敦賀発電所2号炉
敷地の地形，地質・地質構造について
(コメント回答)
補足説明資料4
誤記一覧表(その1)

令和3年5月19日
日本原子力発電株式会社

誤記一覧表(1/4:柱状図)

D-1 破碎帯 薄片試料観察 (H27-B-1 深度59.85m)

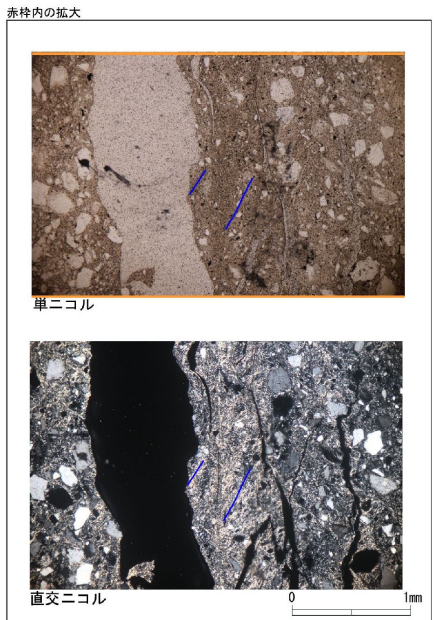
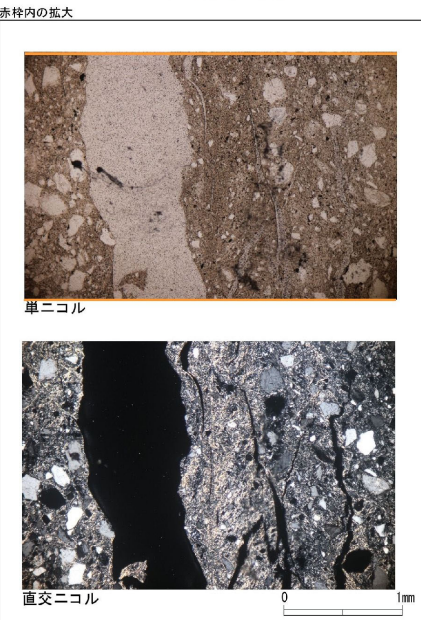
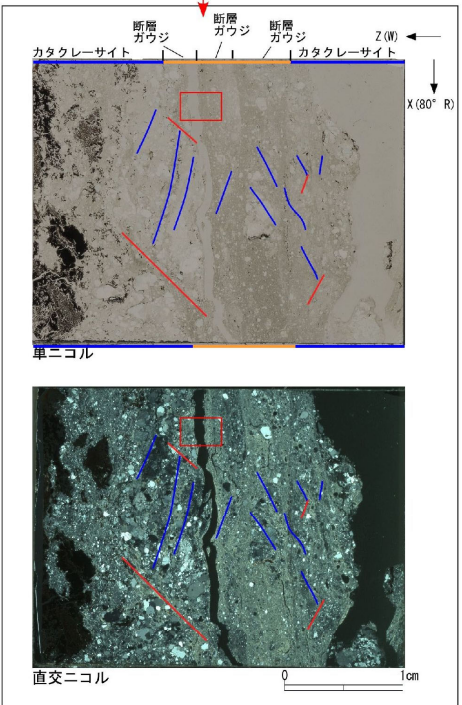
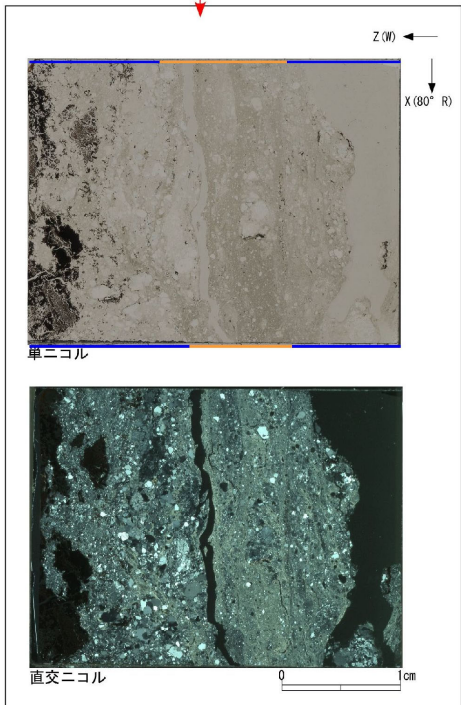
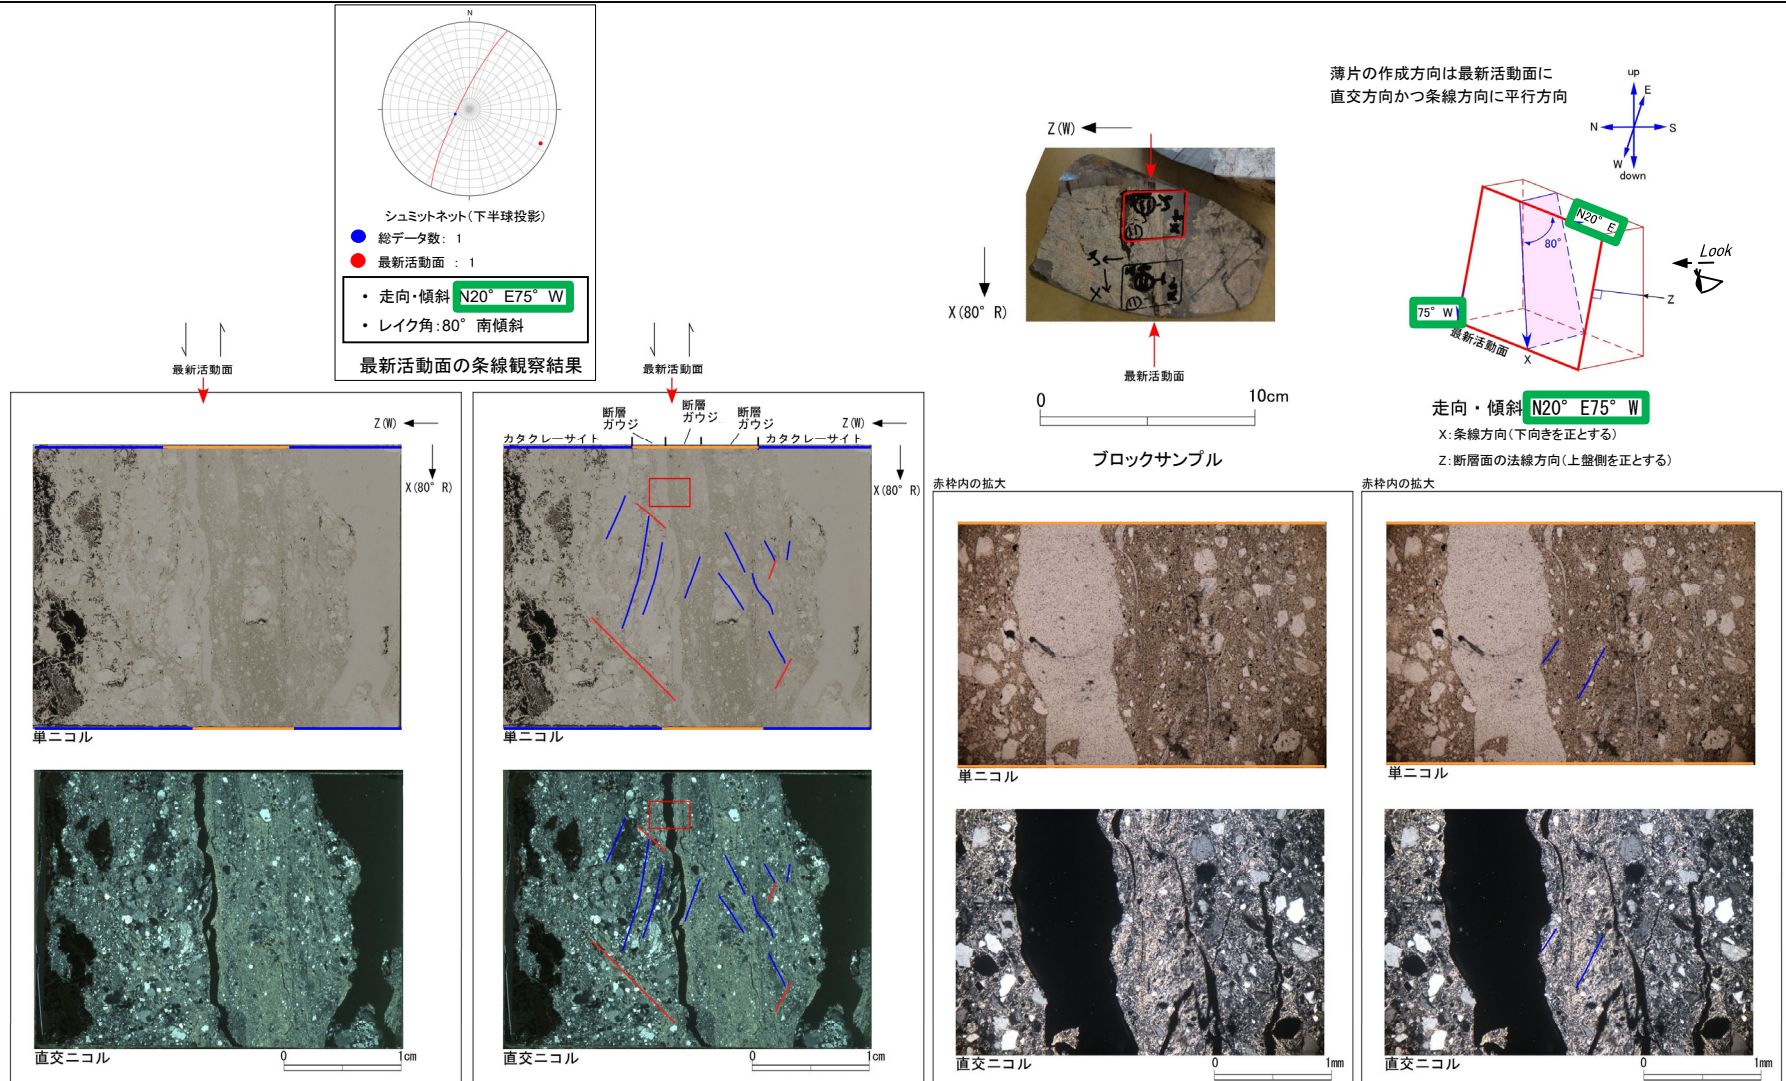
当該破碎部の
最新活動面が
読み取れない

H27-B-1のボーリングコア(深度59.85m)から採取した薄片試料の観察結果によれば最新活動面の変位センスは、正断層成分が卓越する。

・H27-B-1のボーリングコアから採取した薄片試料の観察結果によれば最新活動面(深度59.85m)の変位センスは、正断層成分が卓越する。
 ・薄片観察に基づく断層岩区分の評価を行った結果、最新活動面付近に基質を構成する粘土鉱物が多く認められることから、断層ガウジを伴う破碎部であると判断した。(追加した文献も踏まえても変更なし。)

(参考)H27-B-1 深度59.82~59.85m 走向・傾斜

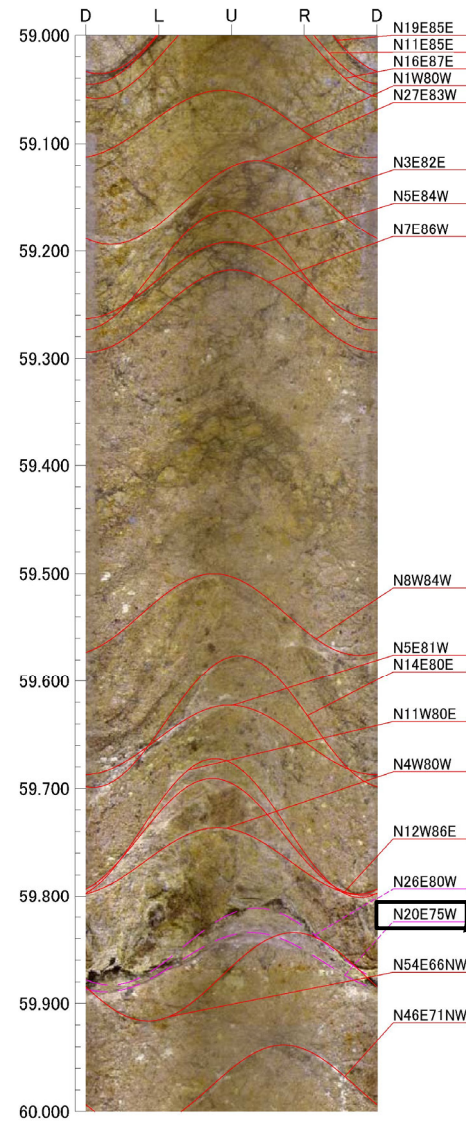
当該破碎部の走向・傾斜はBHTV孔壁展開画像で確認している。

当該破碎部の正しい走向・傾斜
